COLLECTIF STOP-EPR ni à Penly ni ailleurs

Mont-Saint-Aignan, le 30 novembre 2013

Objet : contribution du Collectif STOP-EPR ni à Penly ni ailleurs à consultation du public sur les projets de décisions de l'ASN relatives aux prescriptions complémentaires applicables à EDF pour le « noyau dur » des centrales nucléaires

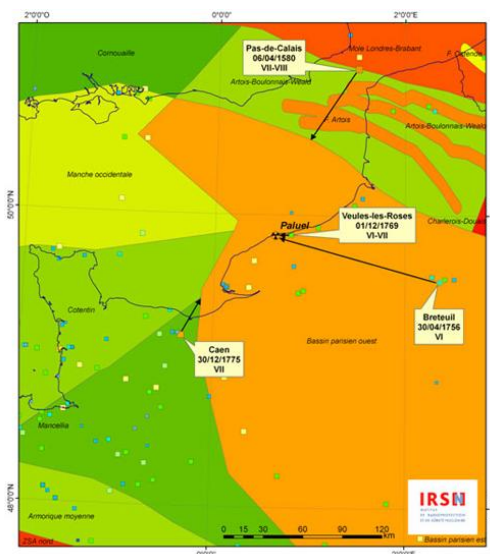
En s'appuyant sur le fait que, pour une zone sismotectonique, les séismes localisés dans cette zone sont susceptibles de se produire en tous points de la zone, l'étape suivante consiste à translater virtuellement les séismes les plus importants de chaque zone (celle qui contient le site considéré et celles qui lui sont adjacentes) au plus près du site. Pour la zone qui contient le site, cela revient à placer le séisme le plus important sous le site ; pour les zones adjacentes, cela conduit à translater les séismes à la limite de la zone, au plus près du site. La figure 2 montre un exemple de ces déplacements pour le site nucléaire de Paluel.

Les séismes les plus proches sont tout simplement sous évalués et les plus lointain n'ont pas été pris en compte par l'exploitant. Le SMS (5.3) comme le SMHV (4.8) sont manifestement sous-estimés à la lumière des informations géologiques disponibles présentées en première partie.
